**COMUNE DI
ROCCAFORTE MONDOVÌ**

**PIANO REGOLATORE GENERALE
INTERCOMUNALE**

**RELAZIONE GEOLOGICO - TECNICA
INTEGRATIVA**

controdeduzioni alle osservazioni formulate dalla Regione Piemonte - Assessorato Urbanistica, Settore
Approvazione Strumenti Urbanistici - trasmesse con nota n° 7216/96 - 11548/96 del 16/06/1997, adottate con
D.C. n° del

Tav. 2:
Lotto R4.2

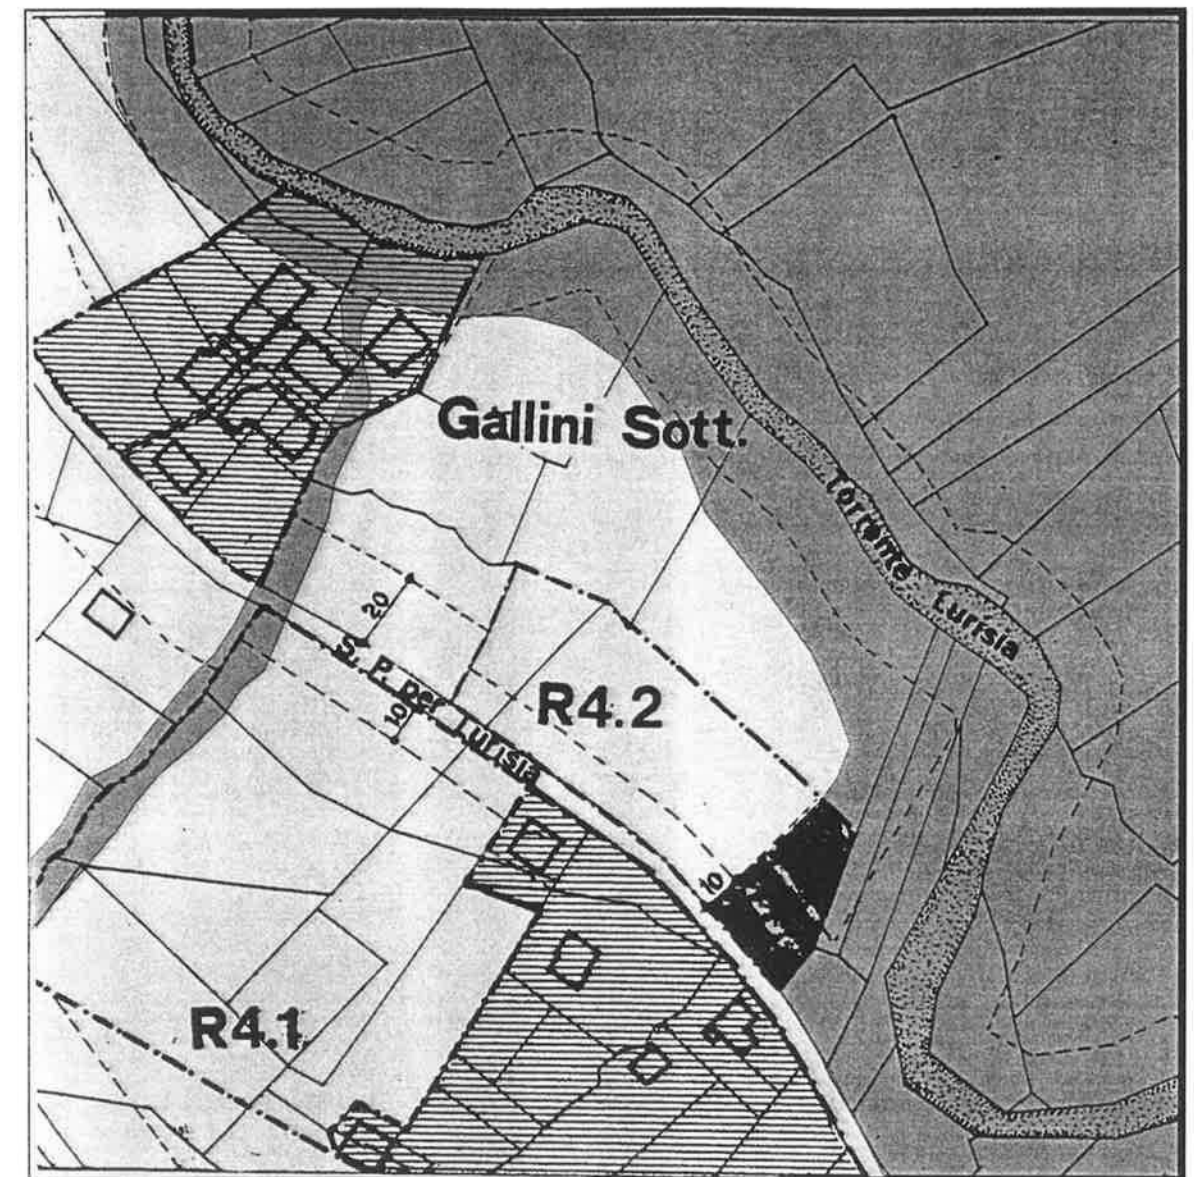
R3.6, R3.7, R3.9, R4.2, R4.3, per cui è stato espresso parere negativo per condizioni geomorfologiche sfavorevoli e/o situazioni di pericolosità legate alla dinamica del Torrente Lurisia;

A seguito di una dettagliata analisi geomorfologica il lotto in questione può essere ragionevolmente considerato esente da rischio di alluvionamento, dato il dislivello dall'alveo del T. Lurisia.

Da un attento esame geomorfologico si ritiene che un'eventuale onda di piena (anche per le massime portate) non possa interessare il lotto in questione poiché la linea di deflusso preferenziale dovrebbe ubicarsi nel settore topograficamente depresso a margine del corso d'acqua in destra idrografica e quindi trovare sfogo in sinistra.

Si ritiene quindi idoneo il lotto all'utilizzo urbanistico suggerendo comunque in via precauzionale una riduzione del lotto spostandone il limite meridionale di 20 metri e l'edificazione a piano strada, prevedendo una protezione al piede del rilevato lungo il lato Sud.

L'estratto in scala 1:2.000 adeguato alla presente, pone tale lotto nella classe II.
